廃炉発官 30 第 49 号  
平成 30 年 4 月 27 日

福島第一原子力発電所 特定原子力施設に係る実施計画 変更認可申請書の  
一部補正について

中低濃度タンク(G 4南エリアフランジタンク)、雨水回収タンク及びRO処理水移送ポンプ、RO濃縮水貯槽移送ポンプ、RO濃縮水移送ポンプ、集水ピット拔出ポンプ、雨水回収タンク移送ポンプの一部撤去に関する審査の進捗を踏まえ、下記の通り補正を行う。併せて、原規規発第1804198号及び原規規発第1804199号にて認可された実施計画の反映を行う。

高濃度滞留水受タンクの耐震性評価

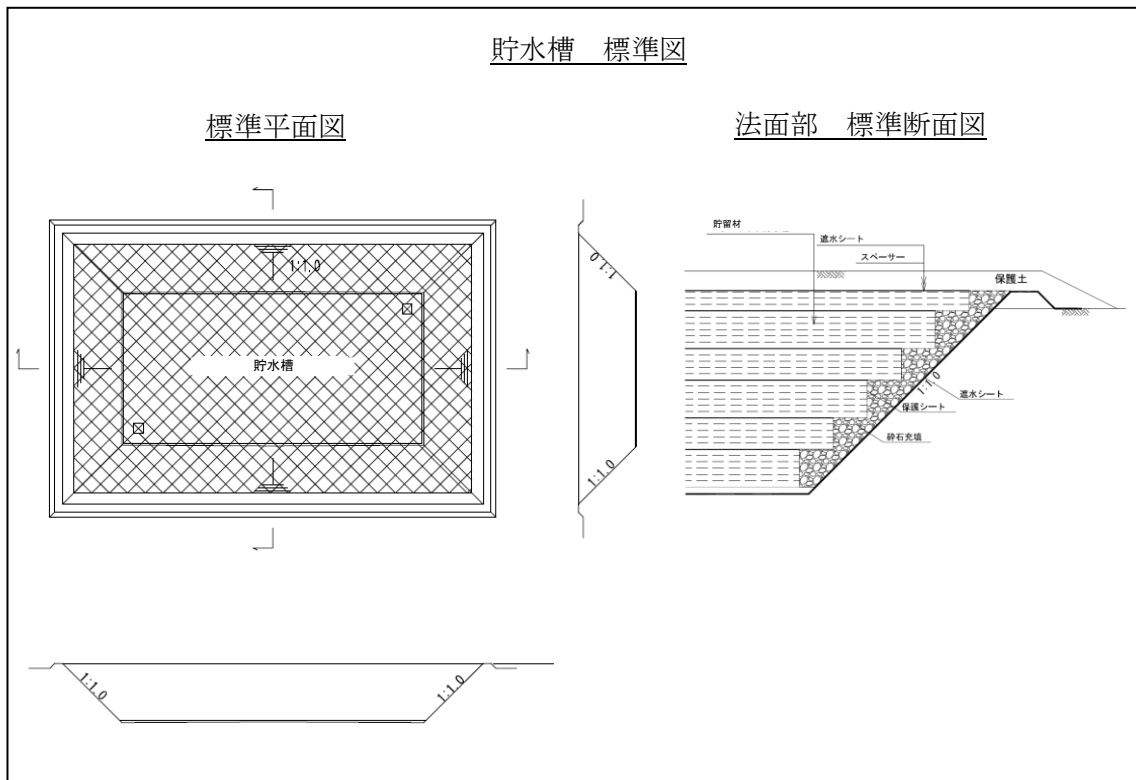
高濃度滞留水受タンクの撤去に伴い本内容を削除
